*RESOLUCIÓN de 17 de diciembre de 2015, de la Delegación Territorial de Medio Ambiente y Ordenación del Territorio en Málaga, por la que se dispone la publicación del Acuerdo de 16 de septiembre de 2015, de la Comisión Territorial de Ordenación del Territorio y Urbanismo, relativo a Corrección de error material del PGOU, en plano I.C-06, adecuación de los planos P.B.1-01 y P. B.1-04 y del artículo 4.32 del PGOU y se ordena la publicación del precepto rectificado de la Normativa y de los Planos rectificados.*

Para general conocimiento esta Delegación Territorial hace público el Acuerdo de la Comisión Territorial de Ordenación del Territorio y Urbanismo de 16 de septiembre de 2015, por el que se aprueba Corrección de error material del PGOU, en plano I.C-06, adecuación de los planos P.B.1-01 y P. B.1-04 y del artículo 4.32 del PGOU (Expediente EM-AQ-63).

Expediente: EM-AQ-63.

Asunto: PGOU de Antequera: Corrección de error material del plano I.C-06, adecuación de los planos P.B.1-01 y P.B. 1-04 y del artículo 4,32 del PGOU .

Modificado PB.1-01. Calificación, usos y sistemas. La Joya.

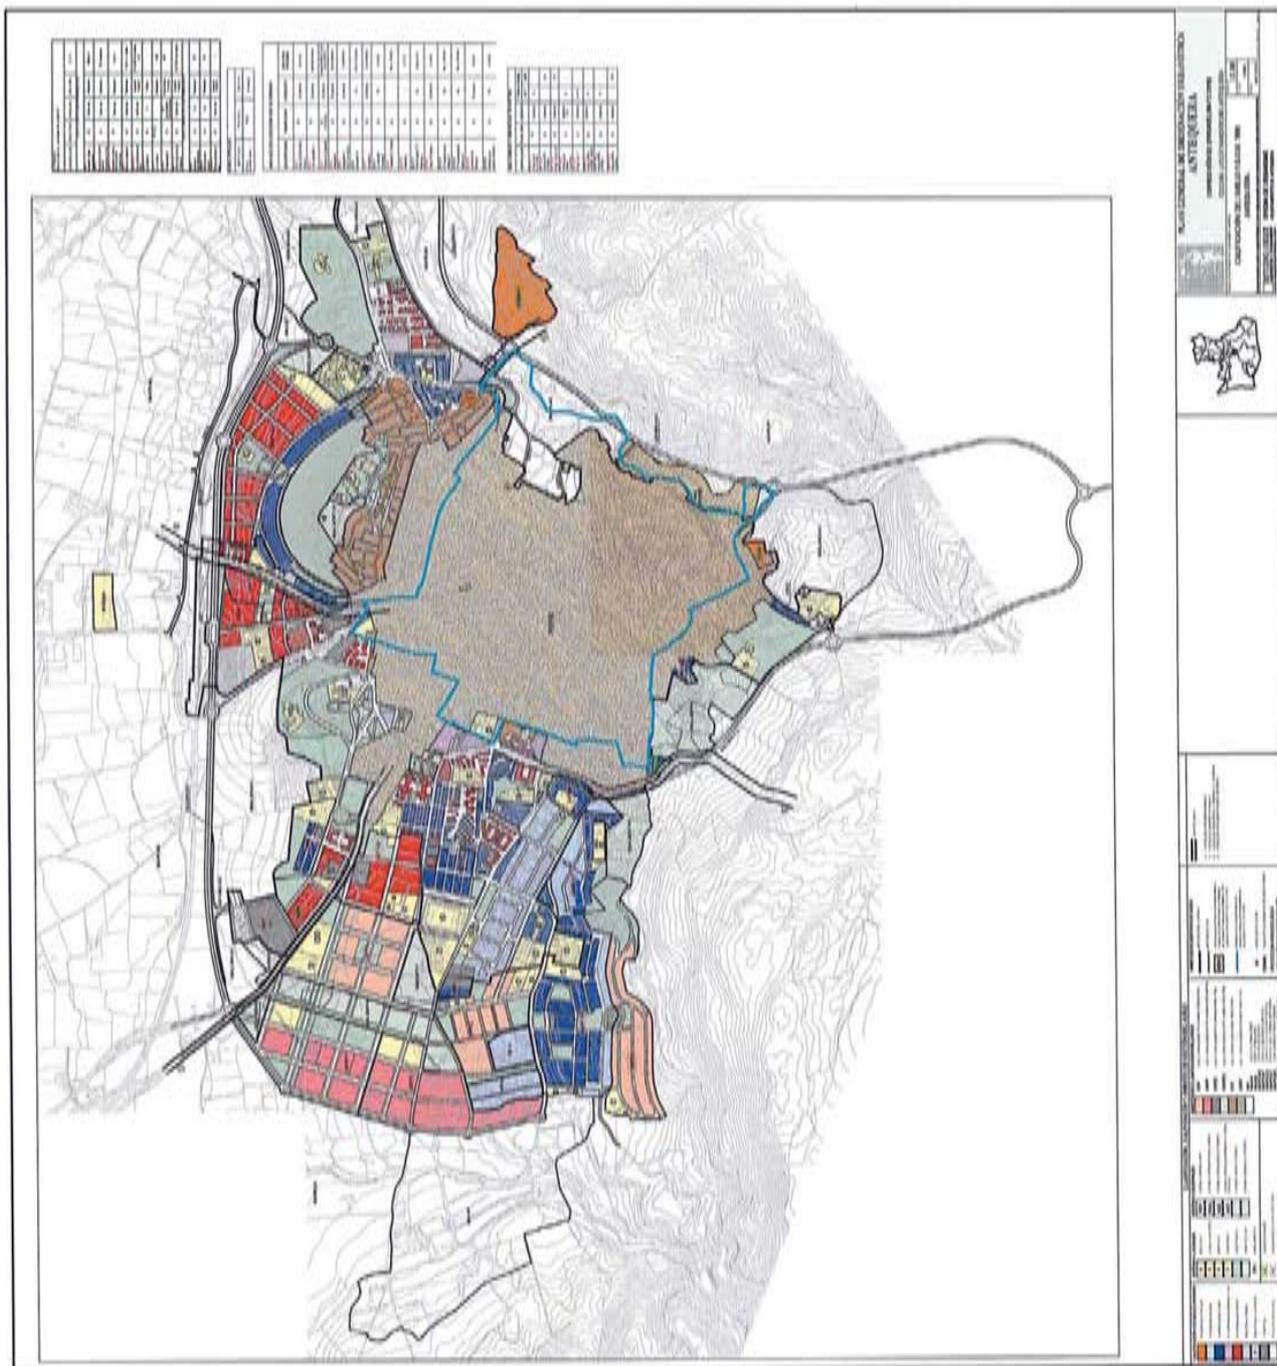
Sin embargo, en los Planos P.B.1-01 y P.B.1-04, denominados «Calificación, Usos y Sistemas. Antequera» y «Calificación, Usos y Sistemas. Antequera» (Hoja 3), del PGOU 2010, que deberían recoger las calificaciones reales del suelo urbano del municipio, se ha mantenido el error detectado en el Plano I.C-06, calificando todo el sector SURT\*-A.2 como Unifamiliar Adosada (UAD) y la Unidad de Ejecución UE-4 como Plurifamiliar Exenta.

De otro lado, en relación a la UE-4, el error en la información para el análisis lleva a calificar las parcelas residenciales como Ordenación Abierta, ordenanza a todas luces incompatible con la manzana existente y la edificación ejecutada. Así pues se procede a corregir dicha cuestión en los planos PB.1-01 y PB.1-04 de Calificación, usos y sistemas. Antequera (plano general y parcial núm. 3), pasando a calificarse de Unifamiliar adosada.

Por ello, se considera correcto que los Planos P.B.1-01 y P.B.1-04 del PGOU 2010, adecuen las calificaciones reales tanto del Sector SURT\*-A.2, (UAS) en la zona Mirador de Altos de Santa Catalina, de la «Urbanización Alminares», como de la Unidad de Ejecución UE-4, (UAD) en la «Urbanización Los Colegiales».

«sigue imagen núm. 1» Plano I.C.-06 Calificación del suelo PGOU 1996 Antequera.

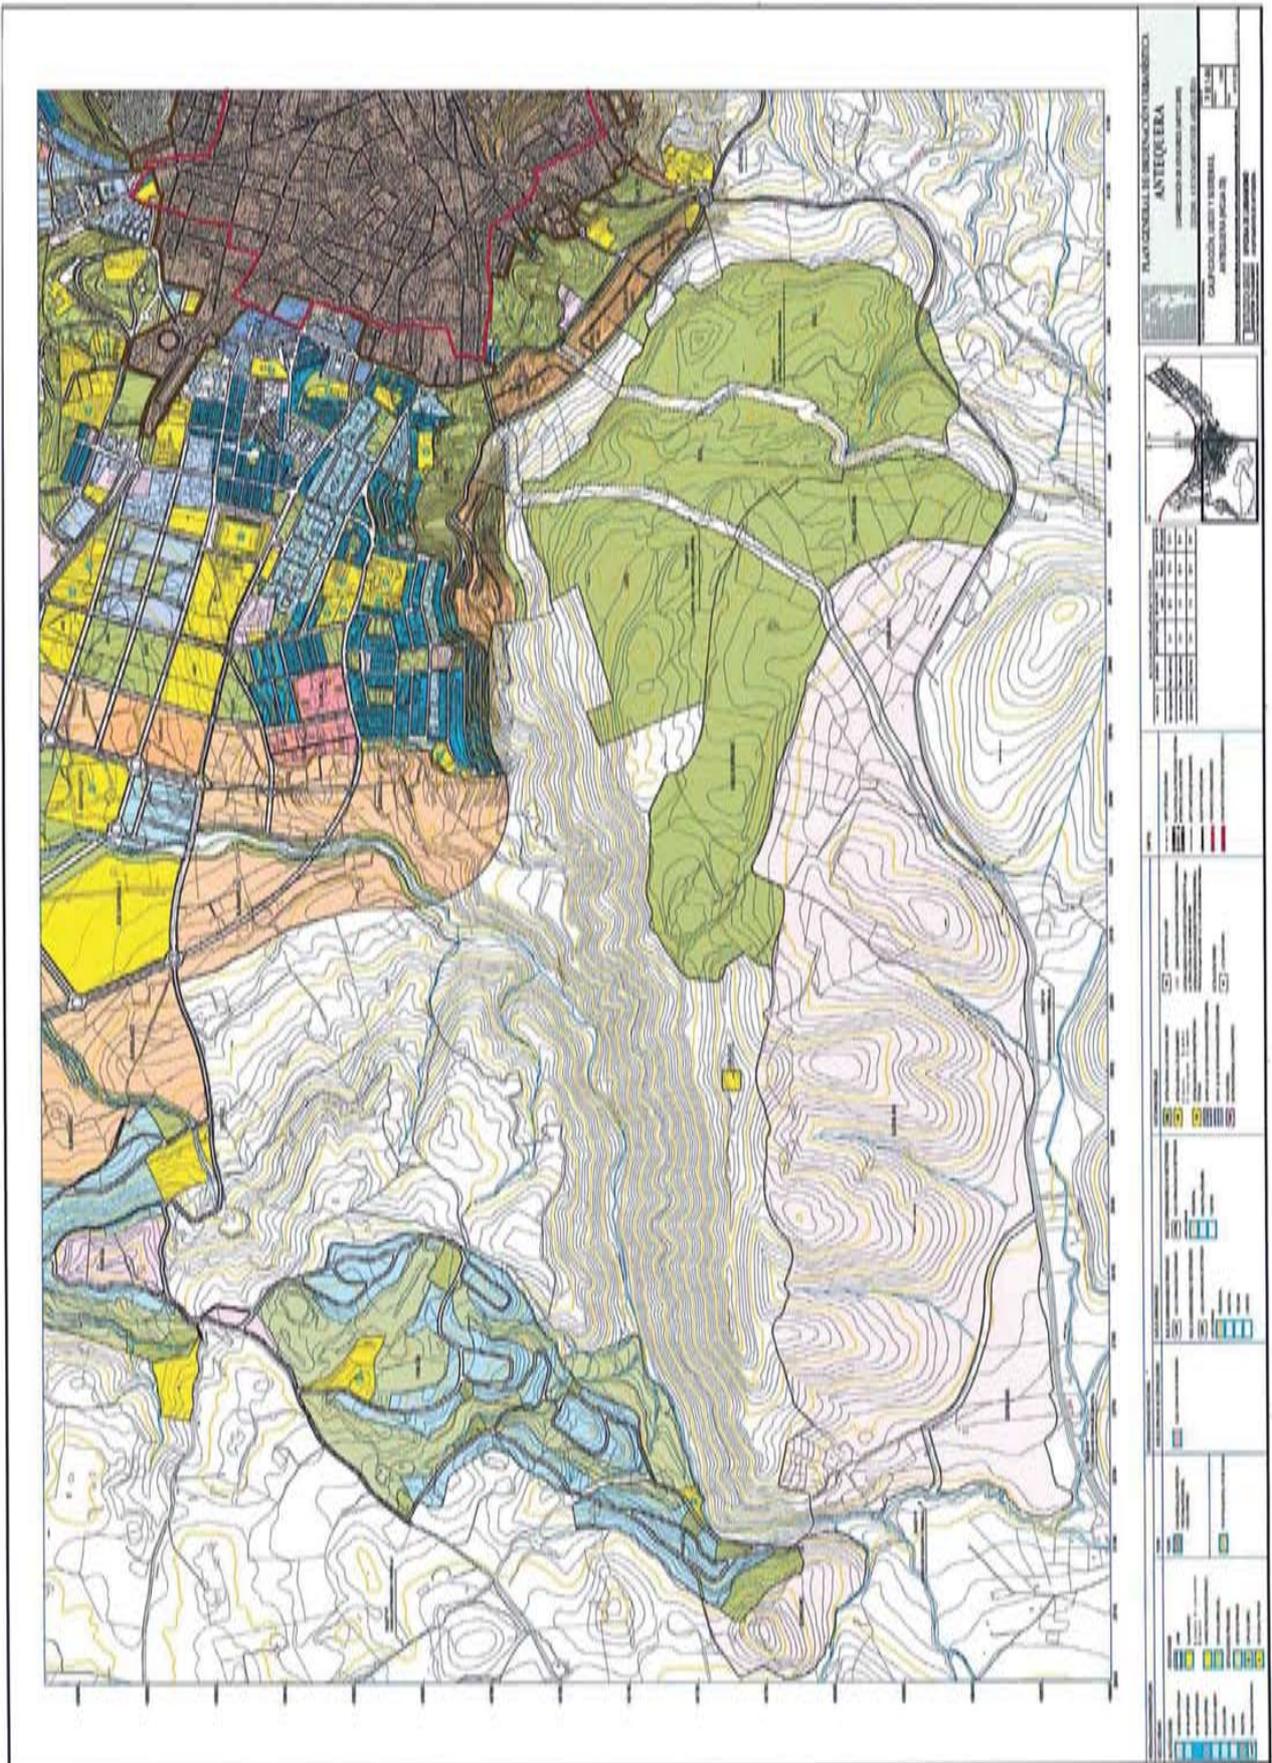
Por contra, en el Plano I.C-06, denominado «Calificación del Suelo PGOU 1996 Antequera», del PGOU de Antequera del año 2010 (en adelante PGOU 2010), a todas las manzanas del ámbito se les asigna la calificación Unifamiliar Adosada (UAD), siendo que deberían haberse trasladado las dos calificaciones que provenían del anterior planeamiento.

Algo similar ocurre con la Unidad de Ejecución UE-4. En el Plano E-1.9 del PGOU 1996, donde se representa parte de esta Unidad de Ejecución, en concreto la «Urbanización Los Colegiales», sus manzanas quedan calificadas con la tipología Unifamiliar Adosada (UAD) y, por contra, en el Plano I.C-06 del PGOU 2010, a todas estas manzanas se les asigna la calificación Plurifamiliar Exenta.

Por ello, al representar el Sector SURT\*-A.2 en el Plano I.C-06 del PGOU 2010, se deberían haber trasladado las dos calificaciones que tienen sus manzanas en el Plano E-1.9 del PGOU 1996 -Unifamiliar Aislada (UAS) y Unifamiliar Adosada (UAD)- y, en concreto, la zona Mirador de Altos de Santa Catalina, de la «Urbanización Alminares», se debería haber grafiado con la calificación Unifamiliar Aislada (UAS). Del mismo modo, al representar la Unidad de Ejecución UE-4 en el Plano I.C-06 del PGOU 2010, en la «Urbanización Los Colegiales», se debería haber respetado la calificación asignada en el Plano E-1.9 del PGOU 1996, que es Unifamiliar Adosada (UAD).

Se comprueba la existencia del error detectado en el Plano I.C.-06 del PGOU 2010 y se considera adecuada su corrección.
